Progetto per la realizzazione di un impianto pilota geotermico denominato "Lucignano" nel Comune di Radicondoli (SI) ID VIP 3084

: ID_VIP: 3084- Istanza di Valutazione Impatto Ambientale ai sensi del D.Lgs. 152/2006 ss.mm. ii. relativa al progetto per la realizzazione di un impianto pilota geotermico denominato Lucignano nel comune di Radicondoli (Si) – proponente Società Lucignano Pilot Project S.r.l.; Osservazioni alle controdeduzione presentate dalla Lucignano Pilot Project in data 4.05.2017

PERMESSO DI RICERCA E IMPIANTO PILOTA GEOTERMICO “LUCIGNANO” Osservazioni sulla documentazione di integrazione

A cura dell'Ing. CARLO DACQUINO

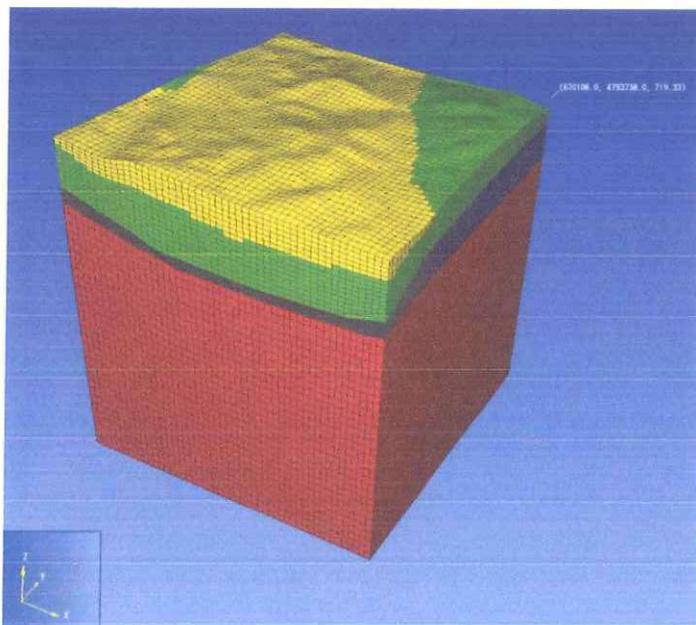
Nelle condizioni al contorno per l'esecuzione delle simulazioni è posto che il serbatoio "senza soluzione di continuità e con simili caratteristiche, prosegue nel basamento sottostante, costituito da rocce

metamorfiche (filladi, micascisti, gneiss e cornubianiti nella parte più bassa), il cui top ha una profondità variabile dai 1.600 – 2.000 m e si sviluppa verosimilmente fino a circa 6.000 m dal p.c. La parte più alta e più fratturata di questa formazione è quella in cui si verifica la circolazione di fluidi geotermali”.

Figura 5.2.2b Andamento nel tempo della pressione alla base dei pozzi di emungimento (in rosso) e di reiniezione (in blu)

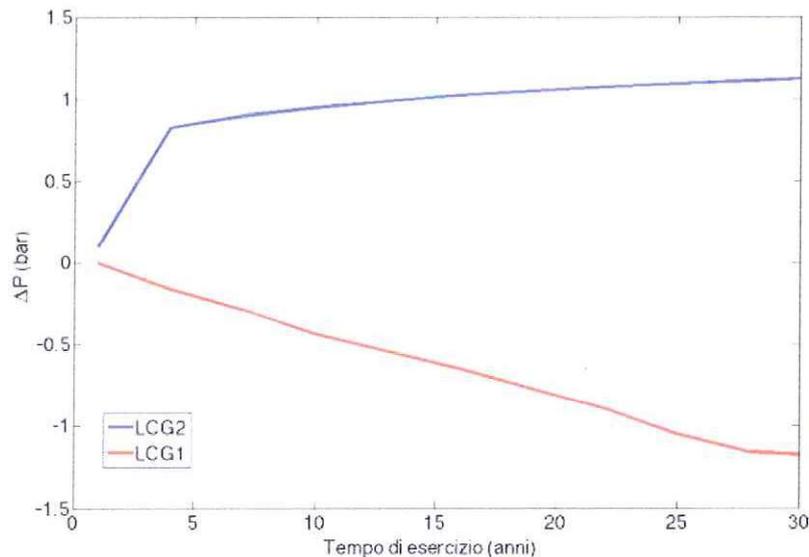
Inoltre, relativamente al modello numerico, si osserva che:

- la variazione di temperatura in corrispondenza al polo di reiniezione risulta pari a $\Delta T = -3.5$ °C e non -1.5 come riportato dal Proponente;
- l'affermazione secondo cui "La parte più alta e più fratturata di questa formazione (il basamento metamorfico n.d.r.) è quella in cui si verifica la circolazione di fluidi geotermali" non sembra essere stata ripresa nella definizione del modello numerico, in cui il basamento appare indifferenziato;

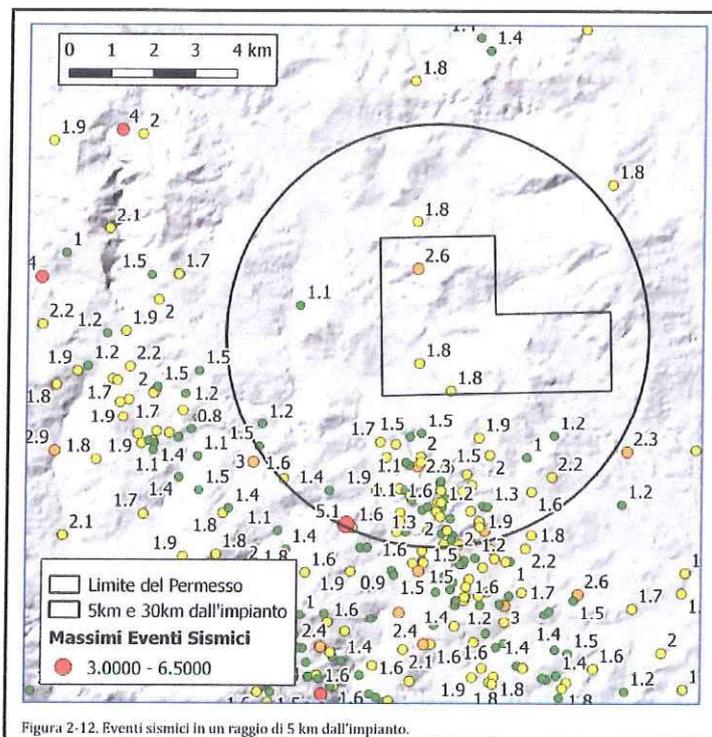
Limitando l'analisi all'area entro 5 km dalla concessione (vedi figura), il Proponente afferma che *"Soltanto nell'area meridionale, all'interno delle concessioni ENEL, è presente una densità di eventi maggiore ma comunque di magnitudo molto bassa, generalmente non avvertibile dalla popolazione. Questa situazione rende l'area del progetto Lucignano sismicamente poco attiva"*.

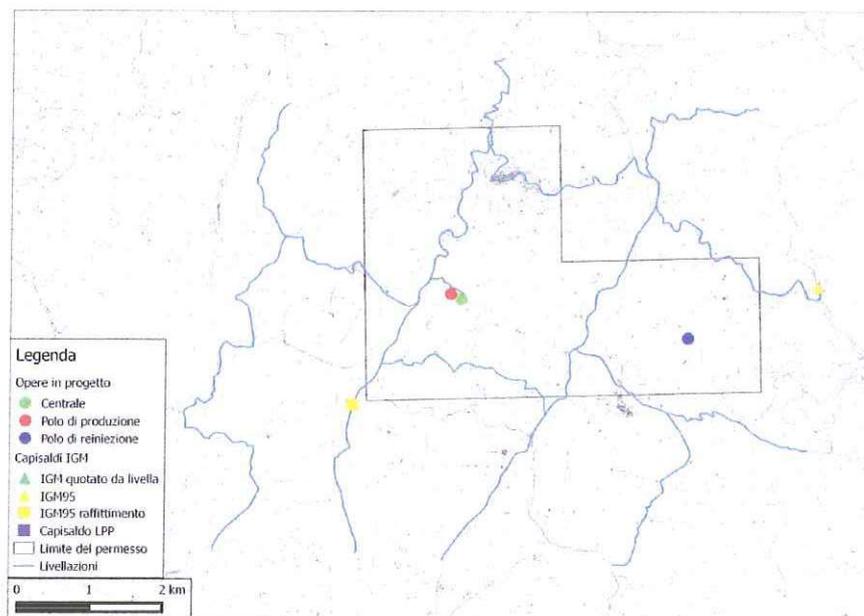
Per quanto riguarda la richiesta di integrare la rete di monitoraggio della livellazione geometrica di precisione con un tracciato congiungente polo di produzione- polo di reiniezione si conferma quanto già riportato in Osservazioni 2016, tanto più che, come confermerebbe il modello numerico, la quasi totalità del flusso innescato dall'attività geotermica avverrà, auspicabilmente, in questa direzione e che, come dimostra la relazione di Geertsma, le massime variazioni di subsidenza (produzione) e innalzamento (reiniezione) si avrebbero in corrispondenza dei poli.

Inoltre, come si può osservare nella mappa sotto riportata, all'interno dell'area della concessione i tracciati previsti sono prevalentemente in direzione ortogonale alla congiungente i poli.
